Stadt Stuttgart
Marktplatz 1

Vorläufige Stellungnahme des ADFC Stuttgart zur Machbarkeitsstudie für Radschnellverbindungen in Stuttgart

Route 7 Filderstadt – Stuttgart

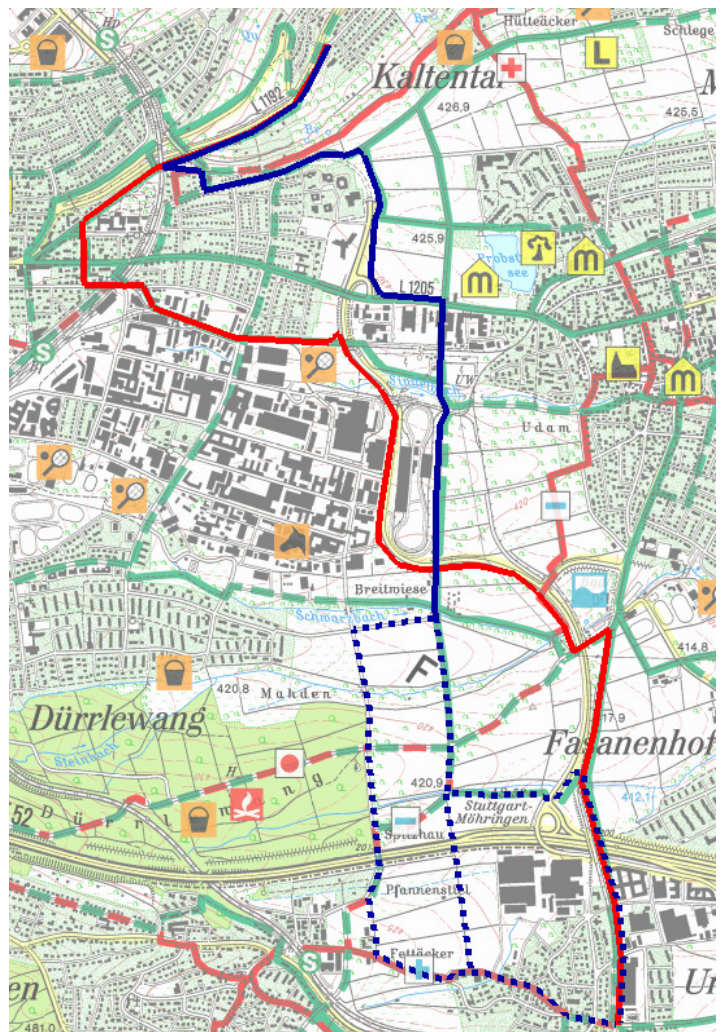
Völlig ausgeklammert wird in der Studie offenbar das Problem des Flughafentunnels. Hier muss dringend eine Lösung gefunden und sehr zeitnah umgesetzt werden. Probleme lösen sich nicht, indem man sie verschweigt oder aufschiebt!

Ansonsten sollte auch geprüft werden, wie die Route im Bereich der Körschquerung an den Weg entlang der Körsch (Maurenstraße) angebunden werden kann. Heute besteht kein Anschluss zwischen der L1016 und der Maurenstraße.
